Ministero dell' Ambiente e della Sicurezza Energetica

Parere n. 541 del 29 gennaio 2024

Progetto:	<p>Procedura di valutazione d'impatto ambientale ai sensi dell'art. 23 del D.Lgs 152/2006 e ss.mm.ii.</p> <p>Progetto denominato "EnerClima 2050", localizzato nel Comune di Olbia, consistente in Terminale LNG e di una Centrale Elettrica a Ciclo Combinato a gas, dimensionati per soddisfare i fabbisogni energetici del territorio della Gallura (Nord-Est della Sardegna), a bilanciamento delle altre fonti di energia rinnovabile, in due fasi operative sequenziali.</p> <p>ID VIP - 7947</p>
Proponente:	<p>Olbia LNG Terminal S.r.l.</p>
Documentazione	<p>https://va.mite.gov.it/IT/Oggetti/Documentazione/8359/12342?pagina=1#collapse</p>

Figura III.10 – Ubicazione scarichi idrici

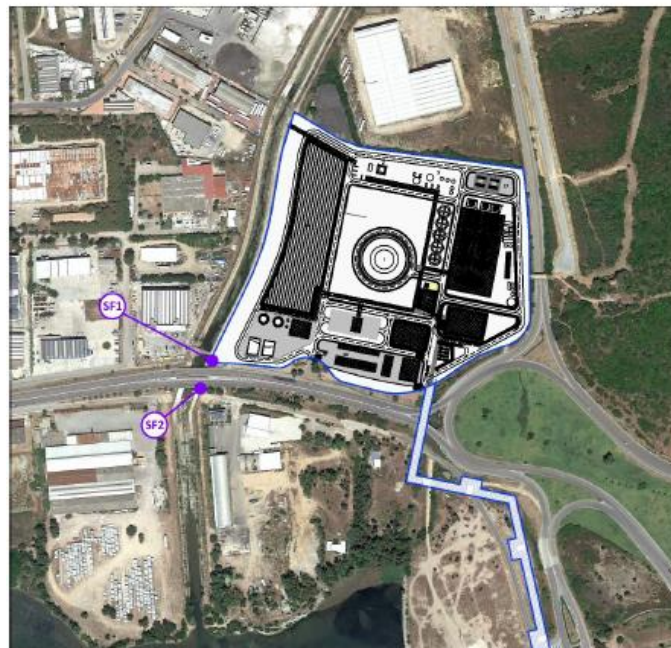
Criticità n. 1- Scarico SF2:

Secondo quanto descritto al paragrafo "Scarichi idrici" a pag. 47/78 e la Tabella III.18 – Caratteristiche scarichi finali, lo scarico SF2 raccoglie: 1) acqua di prima pioggia previo passaggio nel sistema di trattamento acque oleose, e 2) acqua di seconda pioggia in esubero (non pre-trattata). La descrizione del Ciclo Acque oleose a pag. 48/78 indica che, oltre alle acque di prima pioggia, il sistema di trattamento acque oleose tratta gli scarichi (acque) provenienti dalle vasche dei trasformatori e tutti gli scarichi di acque potenzialmente oleose

Dalla documentazione trasmessa non è chiaro se nello scarico SF2 verranno convogliati, oltre alle acque di prima e seconda pioggia, anche altri scarichi, come le acque oleose provenienti dalle vasche dei trasformatori e tutti gli scarichi di acque potenzialmente oleose convogliati al sistema di rimozione della componente oleosa. Le informazioni sulle caratteristiche chimiche previste per lo scarico SF2 non sono esaustive.
